改善箇所説明図

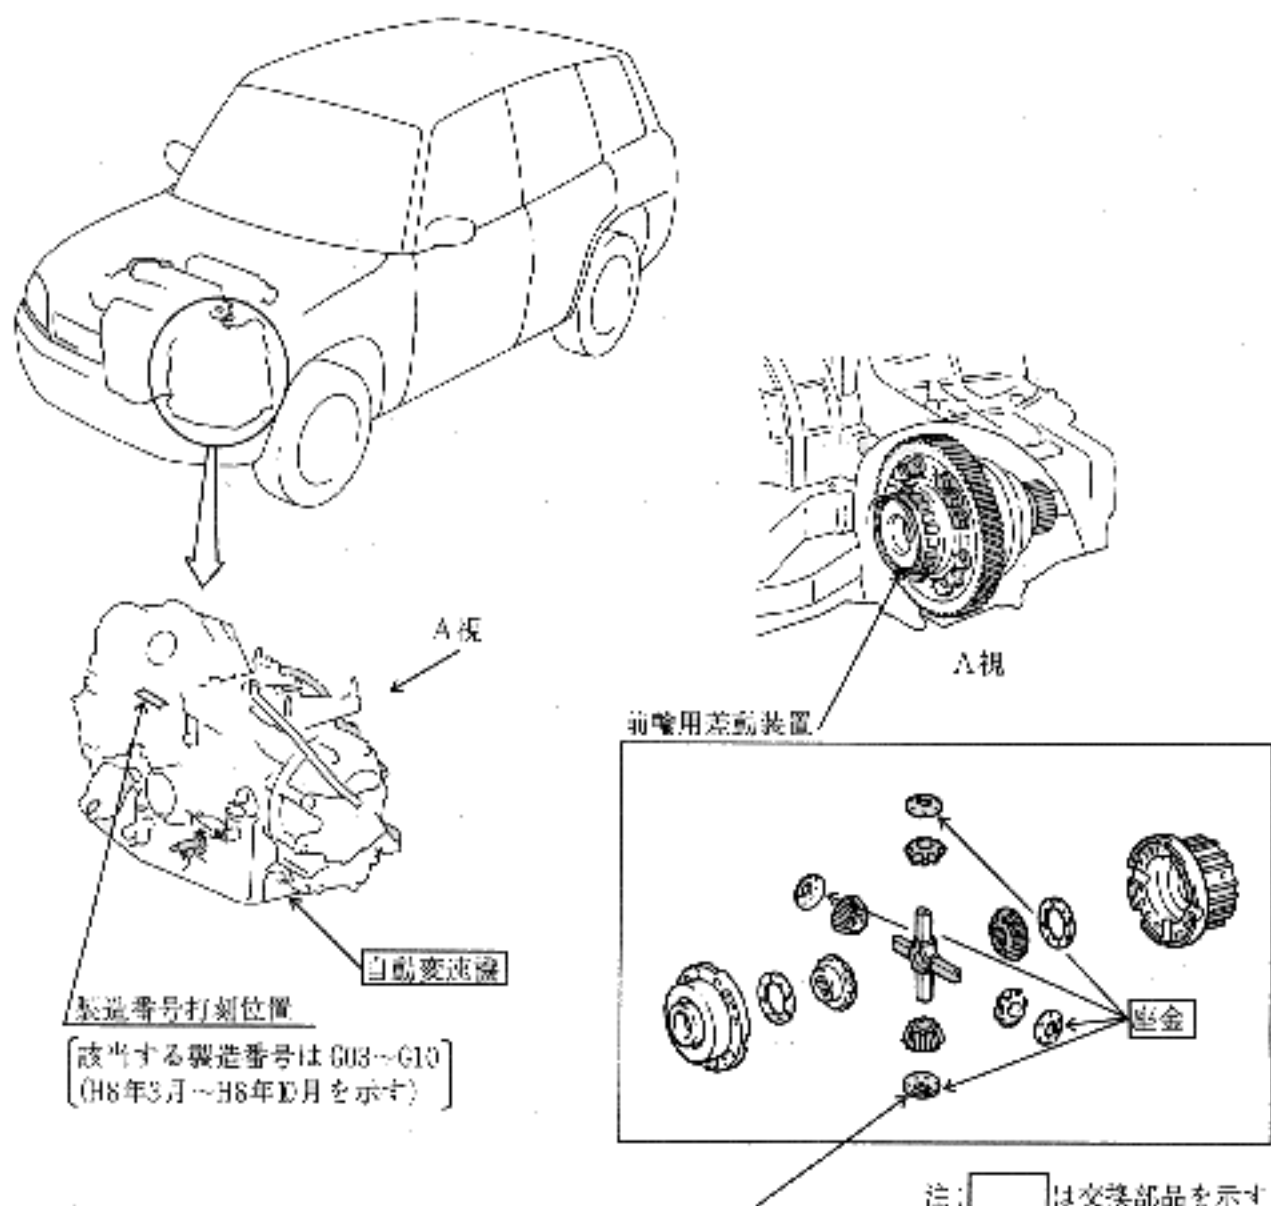
基準不適合発生箇所

〔小車に組付けている座金に製造不良のものがあため、そのままの状態で使用を続けると、当該座金が損傷して異音が発生し、最悪の場合、加速が悪くなって走行不能に至るおそれがある。〕

全車両、自動変速機の製造番号を確認し、該当するものは当該座金を良品と交換する。また、座金が損傷している場合は自動変速機を交換する。
